Oggetto: **Procedimento di Verifica di assoggettabilità a VIA. Comunicazione procedibilità istanza, pubblicazione documentazione, e Responsabile del procedimento**
Protocollo nr: 132615 - del 25/10/2022 - MiTE - Ministero della Transizione Ecologica [ID: 9001] - "Lavori di completamento del Centro intermodale di Pordenone: Allungamento dell'asta di manovra a m. 750. (Finanziamento: L.R. 28 dicembre 2017, n. 45, art. 6, commi dal 11 al 15)" "Lavori di potenziamento e miglioramento della dotazione infrastrutturale del Terminal intermodale: Realizzazione di un fascio di

binari per la sosta dei carri ferroviari. (Finanziamento: L.R. 6 agosto 2019, n. 13, art. 6, commi dal 13 al 17)" - (ns. prot. GEN-GEN-2022-83467). **Osservazioni.**

in riferimento **all'intervento 1 - Allungamento dell'asta di manovra a m. 750** secondo il PGRA l'area ricade in zona di pericolosità idraulica media (P2) e in zona a rischio elevato (R3) nella porzione orientale dell'intervento, che si riduce a rischio moderato (R1) nella porzione ovest.

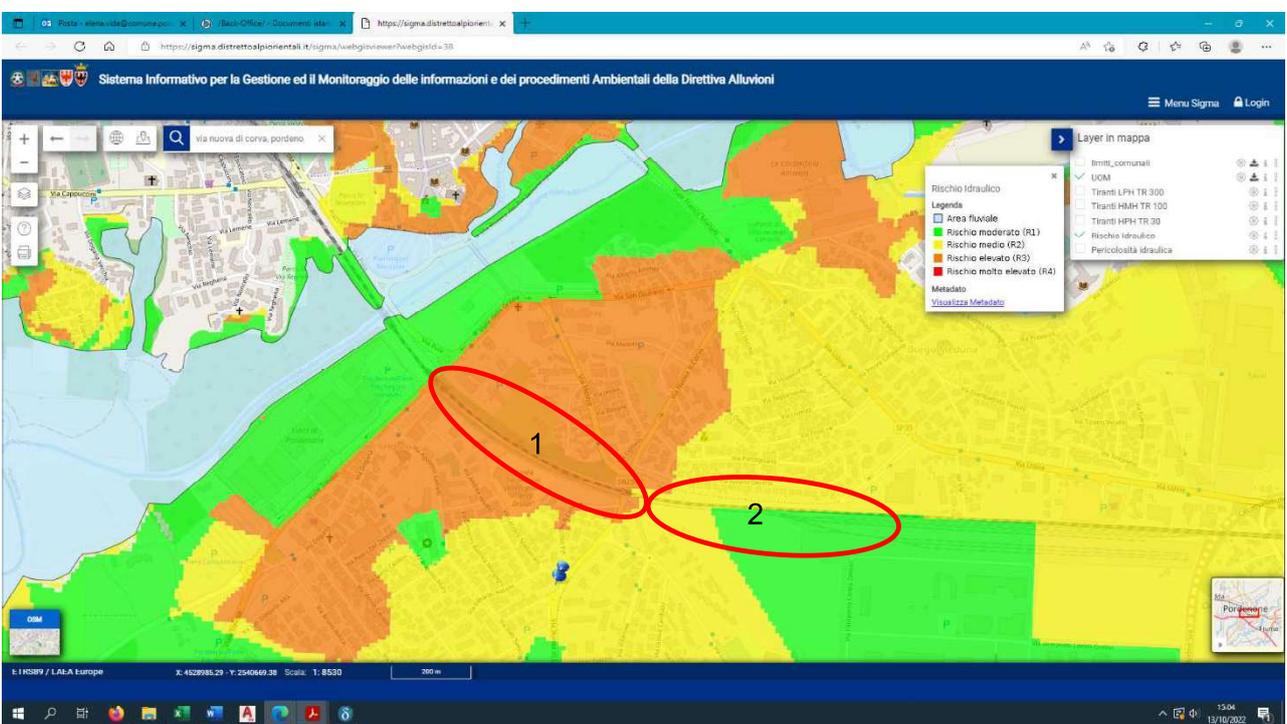
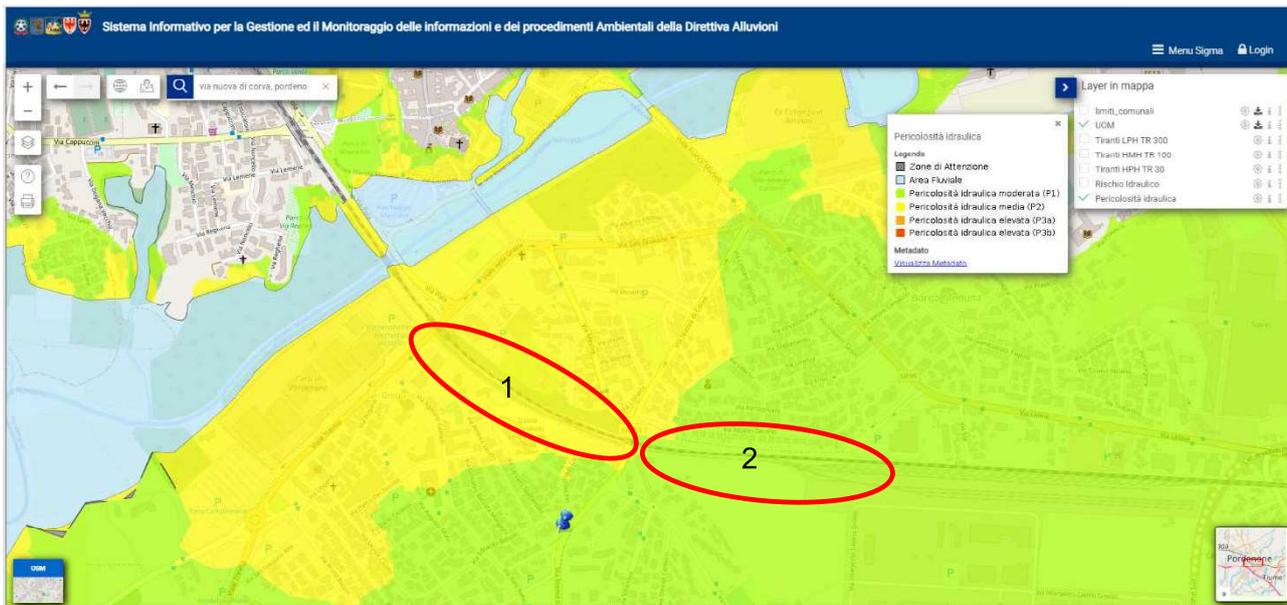
Ai sensi dell'art. 13 delle Norme tecniche di attuazione del PGRA, "nelle aree classificate a pericolosità media P2 possono essere consentiti tutti gli interventi di cui alle aree P3B e P3A secondo le disposizioni di cui all'articolo 12", ovvero gli interventi di realizzazione e ampliamento di infrastrutture di rete/tecniche/viarie relative a servizi pubblici essenziali, nonché di piste ciclopedonali, non altrimenti localizzabili e in assenza di alternative tecnicamente ed economicamente sostenibili, previa verifica della compatibilità idraulica condotta sulla base della scheda tecnica allegata alle presenti norme (All. A punti 2.1 e 2.2 delle NTA).

La corrispondente relazione geologica (A-OC-3-GEO), redatta in data 30.06.2021, è antecedente all'entrata in vigore del PGRA (febbraio 2022) e, pertanto, non riporta le valutazioni in riferimento al nuovo strumento.

Come anzidetto, il progetto va integrato con la verifica della compatibilità idraulica ai sensi dell'All. A punti 2.1 e 2.2 delle NTA.

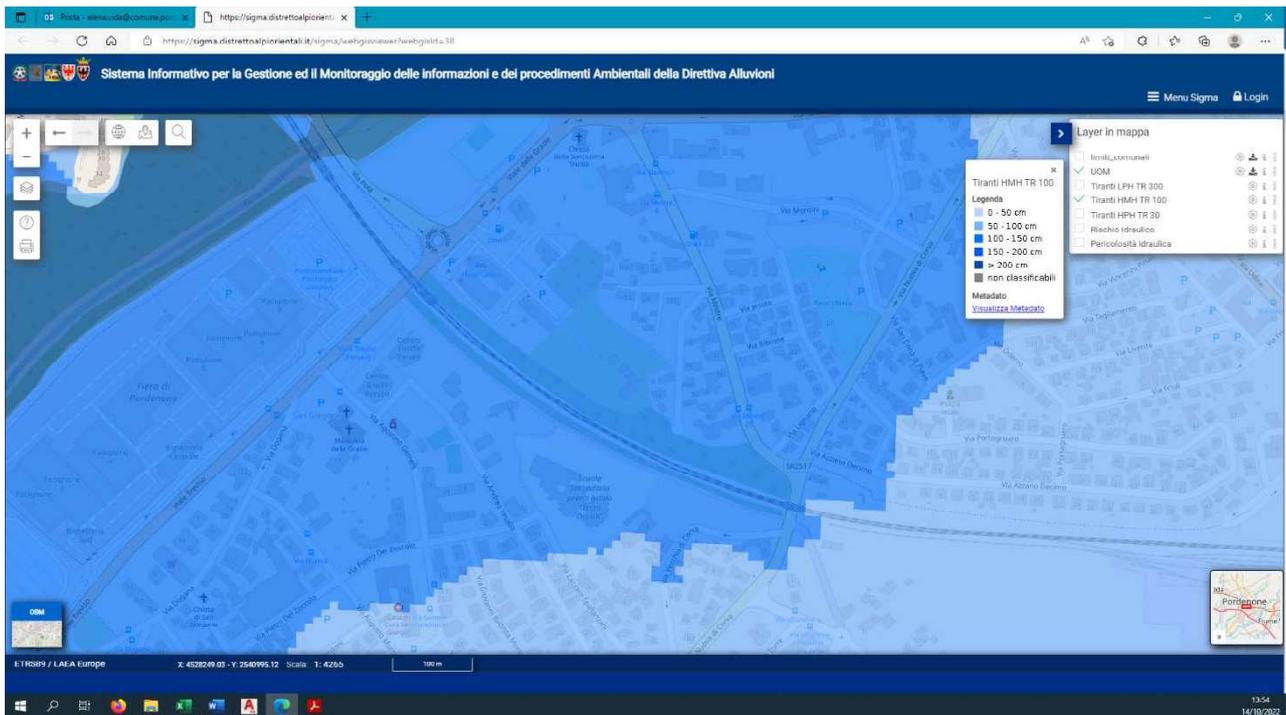
In riferimento **all'intervento 2 - Realizzazione di un fascio di binari per la sosta dei carri ferroviari.** secondo il PGRA l'area ricade in zona di pericolosità idraulica moderata (P1) e in zona a rischio moderato (R1) nella porzione orientale dell'intervento, che aumenta a rischio medio (R2) nella porzione ovest.

Ai sensi dell'art. 14 delle Norme tecniche di attuazione allegato V del PGRA, "nelle aree classificate a pericolosità media P1 possono essere consentiti tutti gli interventi di cui alle aree P3B e P3A, P2 secondo le disposizioni di cui all'articolo 12 e 13", ovvero gli interventi di realizzazione e ampliamento di infrastrutture di rete/tecniche/viarie relative a servizi pubblici essenziali, nonché di piste ciclopedonali, non altrimenti localizzabili e in assenza di alternative tecnicamente ed economicamente sostenibili, previa verifica della compatibilità idraulica condotta sulla base della scheda tecnica allegata alle presenti norme (All. A punti 2.1 e 2.2 delle NTA), solo nel caso in cui sia accertato il superamento del rischio specifico medio R2.

La corrispondente relazione geologica (B-OC-2-GEO), redatta in data maggio 2022 riporta le valutazioni in riferimento al nuovo strumento.
